## 関西電力（株）大飯発電所3号機加圧器スプレイライン配管溶接部 における有意な指示に係る公開会合の状況について

令和2年10月21日  
原子力規制庁

## 大飯発電所3号機加圧器スプレイライン配管溶接部における 有意な指示に対する亀裂進展計算及び破壊評価について

国立研究開発法人日本原子力研究開発機構  
安全研究・防災支援部門  
安全研究センター

UT 指示要因検討の概要

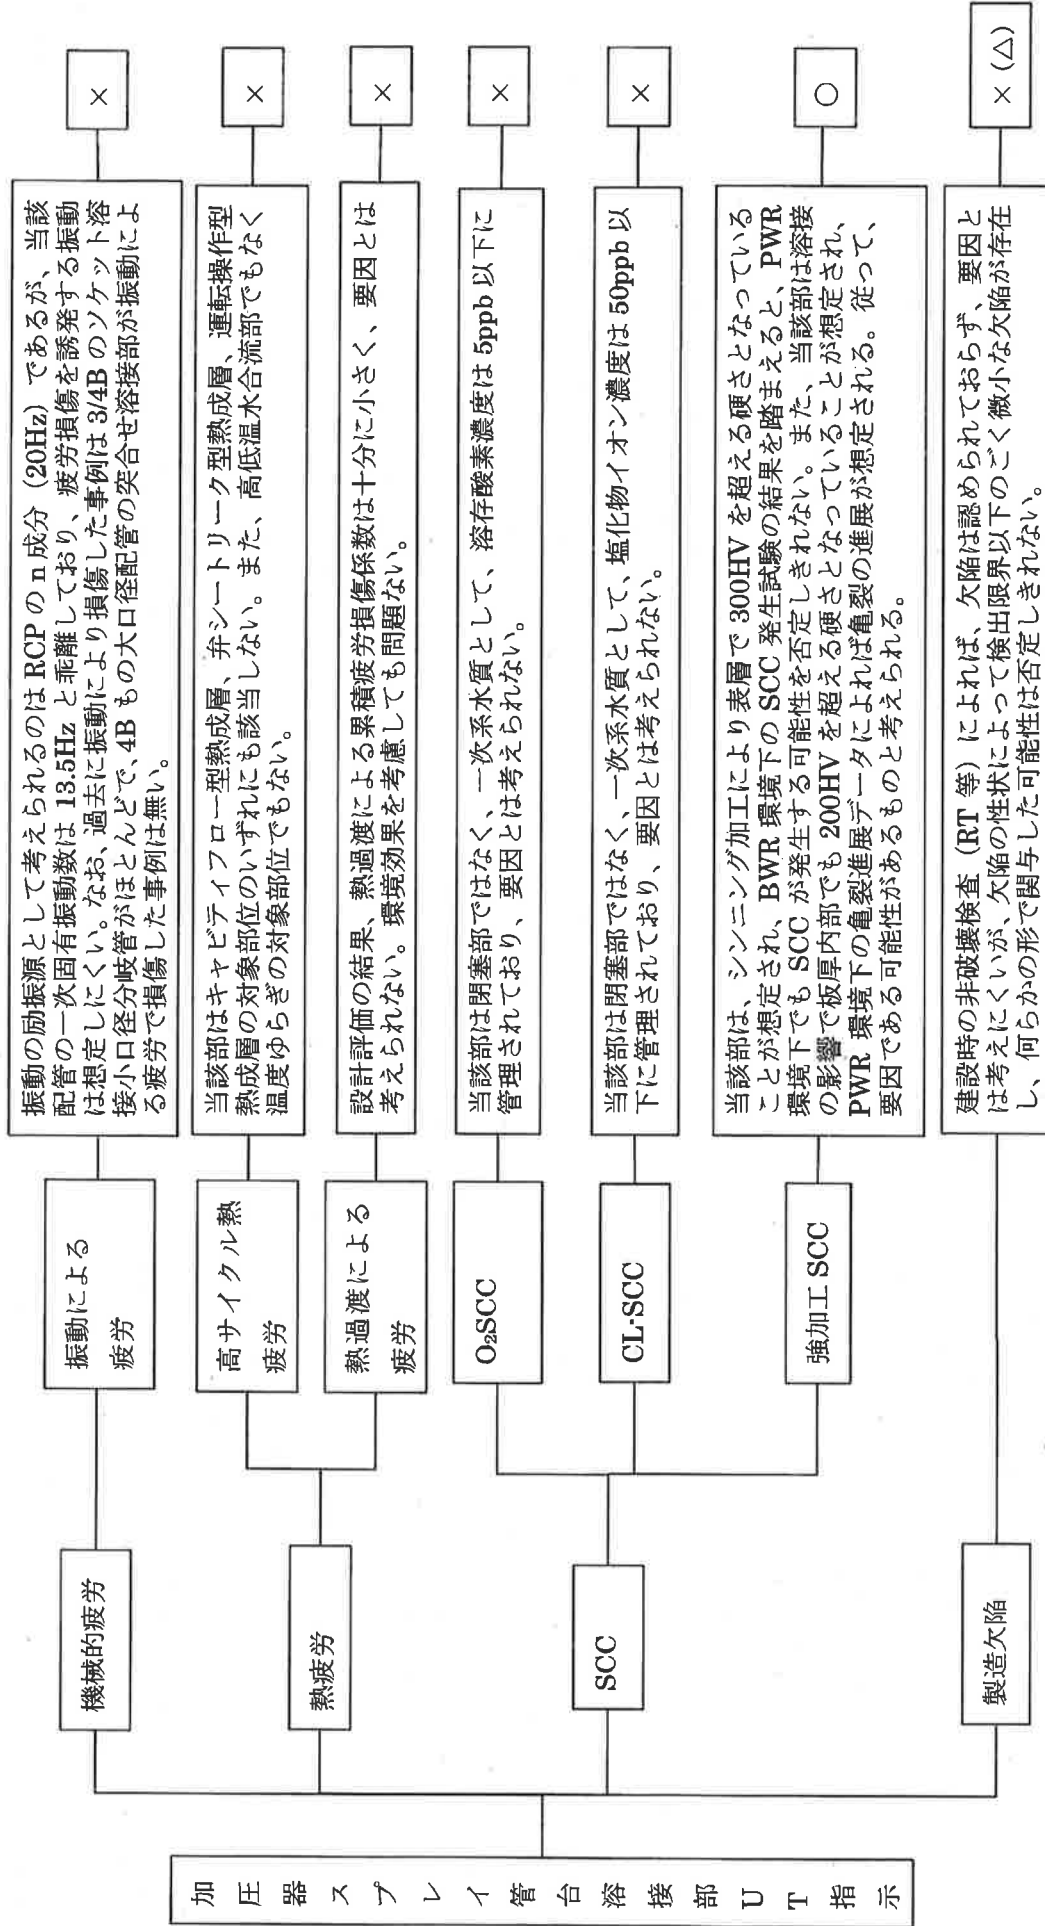
関西電力は、亀裂が発生した配管の材質、加工方法、設置場所、運用状況及び亀裂形状を踏まえ、亀裂進展の原因となり得る要因を挙げ、当該配管においてその他の要因による亀裂が発生しがたいことをもって、強加工ステンレス鋼におけるSCC（以下「強加工SCC」という。）が原因であるものと推定している。

また、本亀裂について、UTでは検出できない微小な欠陥が存在し、何らかの形で関与した可能性は否定できないとしている。

- ①強加工SCC以外の亀裂発生原因を考慮した検討が十分なものか
  - ・一般にSCCが発生しにくいとされる溶接金属内を亀裂が通っている
  - ・加圧水型軽水炉におけるSCCの発生例が非常に稀である
- ②原因として強加工SCCを仮定した場合においても、関西電力が実施した亀裂進展評価の結果が十分な保守性を有しているか
  - ・JAEA安全研究センターが実施した感度解析の結果によれば、配管内表面の表層部の計算条件が基準適合性に大きく影響する
  - ・関西電力が亀裂進展評価に用いた配管内部の硬さ分布及び残留応力分布のデータの根拠が妥当か

図1 1B、3B、6B、12B 管のシンニング部の表層部硬さの計測結果 (事業者説明資料 P. 79 の図 1<sup>1)</sup> に影響評価計算で用いた硬さ分布を加えて示した)

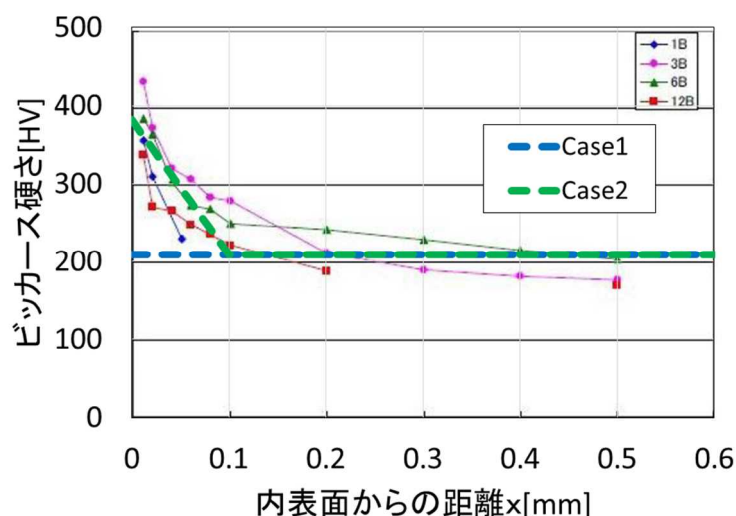
事業者説明資料<sup>1)</sup>の P. 23 では、亀裂の発生原因分析において、“当該部は、シンニング加工により表層で 300HV を超える硬さとなっていることが想定” されるとしている。評価対象部位の製造を担当したメーカでシンニング加工を実施した配管の表層部の硬さ計測結果を図 1 に示す。内表面の硬化層は表面点での SCC 進展速度を加速させることとなり、この表面点での進展は半楕円亀裂の最深点の進展にも影響することか

ら、亀裂進展量にはシンニング加工が大きく影響すると考えられる。そのため、配管のシンニング加工による表層部の硬化層を考慮して、以下の2ケースの亀裂進展計算を実施し、硬化層の影響を確認した。

Case 2における配管表層部の硬化層における硬さ分布については、図1を参考に、次式により設定した。

$$HV = -1727.5x + 381.75 \quad (3)$$

式(3)は、図1に示されている4つの配管(1B、3B、6B、12B)の内表面における硬さ計測結果の平均値(381.75 HV)と、表面から0.1 mm深さにおける硬さ(209 HV)を線形内挿して設定したものである。表面から0.1 mmよりも外表面側における硬さについては、事業者が設定した溶接による硬さ分布<sup>1)</sup>を用いた。Case 1及びCase 2で設定した表層部の硬さ分布を図1に破線で示す。

12 カ月の評価期間に対する SCC による亀裂進展量を計算し、疲労による亀裂進展量を加えた12 カ月後の亀裂寸法を表3に示す。Case 2の場合、配管内表面の表層部の硬化層を考慮したことにより、亀裂長さが顕著に増加することを確認した。また、この亀裂長さの増加が、亀裂の最深点における応力拡大係数に影響することで、亀裂深さも僅かに増加することが確認できた。

で算出した許容曲げ応力  $S_c$  を表 4 に示す。Case 2 の許容曲げ応力  $S_c$  は、Case 1 に比べて、許容状態 A, B の場合には約 3 割低下し、許容状態 C の場合には約 2 割低下することを確認した。

以上より、配管内表面の表層部の硬化層は、亀裂進展計算及び破壊評価において、重要な因子であることが示された。
